敦賀発電所2号炉 敷地の地形，地質・地質構造について (コメント回答)

令和3年6月28日
日本原子力発電株式会社

敦賀発電所2号炉 敷地の地形、地質・地質構造に関するコメント【本日説明分】

②H27-B-2孔 深度68.27~68.34m (1/4)

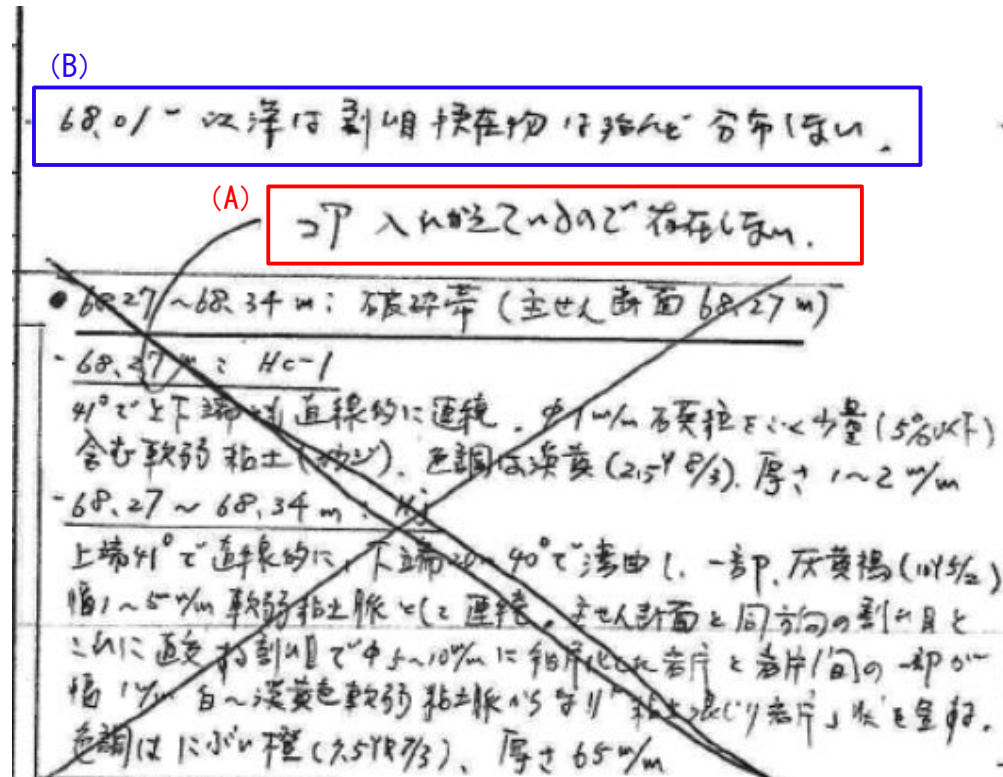
No.	日付	回次	コメント内容	回答骨子
35	令和2年 10月30日	第916回 審査会合	コア観察カードの記載に×印が付いている記事について、×印が付いた理由を整理すること。	第916回審査会合にて提示したボーリンク柱状図の元データに記載されていた×印(3箇所)について、記載された理由を整理した。

- H27-B-2孔 深度68.27~68.34mの記事に記載された×印については、ボーリングコアとボアホールテレビ (BHTV) による深度の整合性確認の際に両者の深度のずれ量が大きかった (詳細は次頁参照) ため当該箇所を再確認したところ、深度68.00~68.22m区間については孔壁崩壊物であると判断したため、×印を付けたものであった。
- 孔壁崩壊物の除去を行ったため、コア観察カードには「コア入れかえているので存在しない。」との記載を追記した。 (A)
- また、「68.01m以深は割れ目挟在物は殆んど分布しない。」との記載については孔壁崩壊物に関する記事であり、×印を付けることが適切であったが、当該範囲で重要なマーカーとなる破碎部の箇所を代表させて×印を付けていた。 (B)

K断層の連続性評価に関する従前の説明からの追加データ

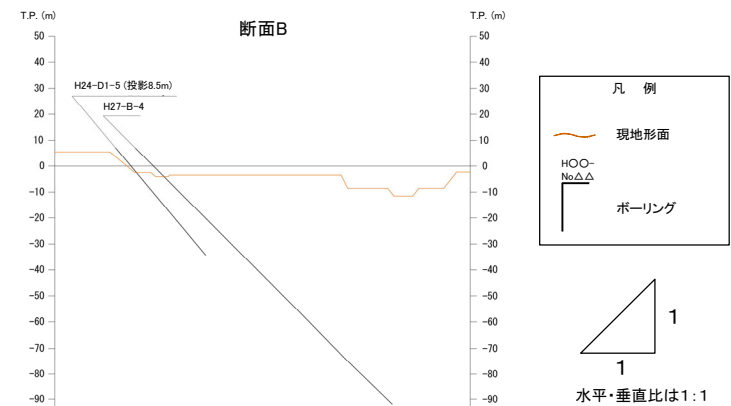
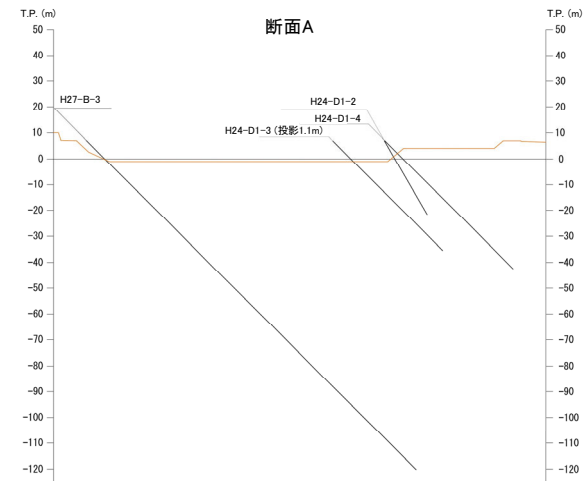
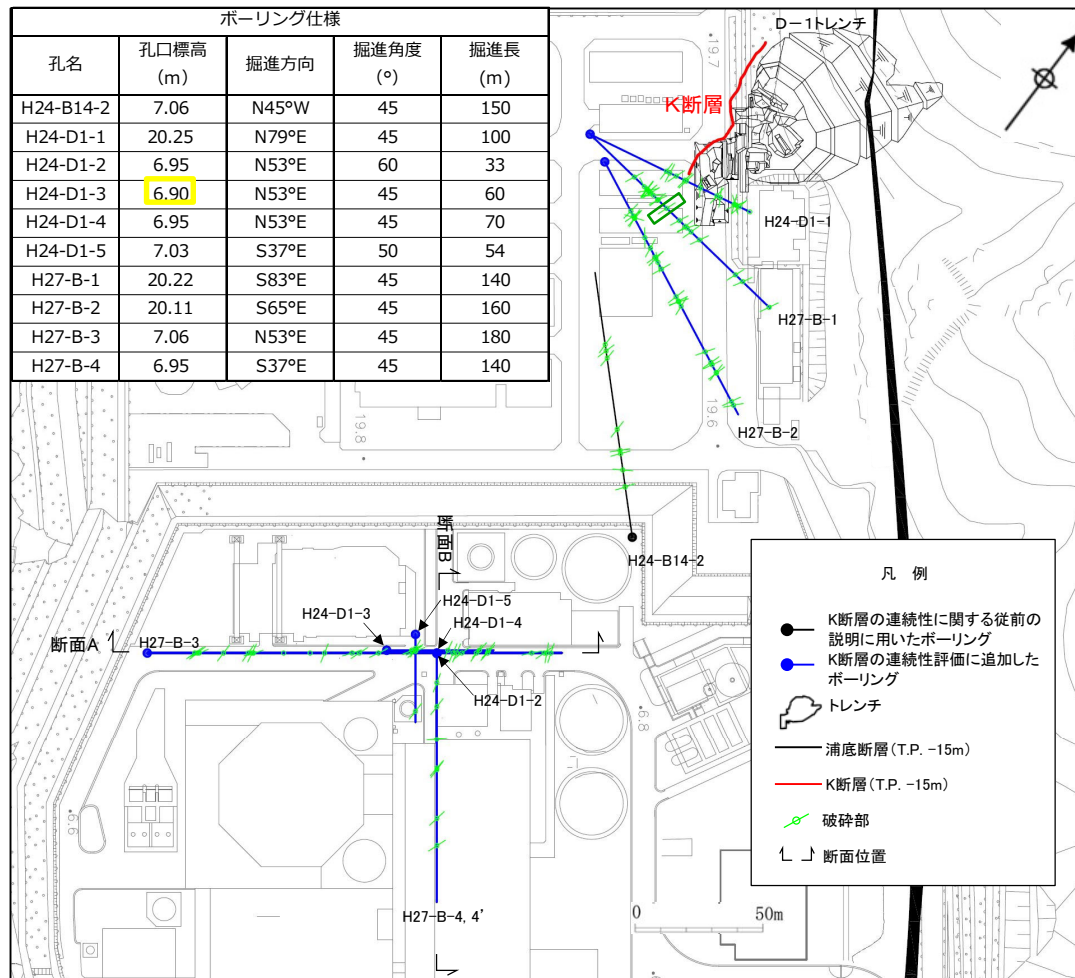
No.	コメント	回答骨子
19	<p>C.パスキエ, R.トゥロウ(1999)の文献については, 原文を確認するとともに, 事業者が加筆した箇所が分かる表記とすること。 (第657回審査会合, 平成30年11月30日)</p>	<p>原文を再度確認し断層岩の記述(定義)について表現を見直した。 また, 当社が加筆した箇所が分かる表記とした。 さらに, 引用文献を改訂版であるPasschier and Trouw(2005)に変更した。</p>
25	<p>K断層の連続性評価及び活動性評価は追加調査結果を待たずに議論できる部分であることから, 記載の不備を適正化した上で優先的に説明すること。 (第758回審査会合, 令和元年8月23日)</p>	<p>第783回審査会合(令和元年10月11日)に説明した記載の不備を踏まえ, 改めてK断層がD-1トレンチの南方に連続するか否かについて検討した。 検討に用いるデータについては, 第833回審査会合までに追加観察又は追加データの取得を行った。</p>
36	<p>K断層の連続性評価を優先して説明すること。 (第916回審査会合, 令和2年10月30日)</p>	<p>今回, 薄片観察による断層岩区分の評価の信頼性をより向上させるため, 断層岩に関する追加の文献調査を行い, これらの追加した文献も踏まえた薄片観察による断層岩区分の追加観察を行った。 連続性評価の結果, K断層の南方にK断層と類似する性状の破碎部は無く, 南方に連続しないことから, K断層は重要施設直下に連続する破碎帯ではないと判断した。</p>

- 主要な論点の一つに「敷地内のD-1 トレンチ内に認められるK断層の活動性及び原子炉建屋直下を通過する破砕帯との連続性等の調査・評価結果を従前の説明に加えて申請時の最新知見に照らして説明すること。」がある。
- このうち、K断層の連続性評価については、従前の説明ではK断層と2号炉原子炉建屋等の重要施設の間を横断するH24-B14-2孔を代表させて、K断層の南方にはK断層の性状と類似する破砕部が無いことを示してきた(K断層とは性状が類似しないD-1破砕帯については、H24-D1-1～5孔の該当箇所を示してきた)。
- K断層の連続性に関する従前の説明に用いたデータに加え、K断層と重要施設の間に位置する**10孔**のボーリングのデータ(破砕部の走向・傾斜、断層ガウジ・断層角礫の有無、条線方向、最新活動面の変位センス)も踏まえたK断層の連続性検討結果を示す。
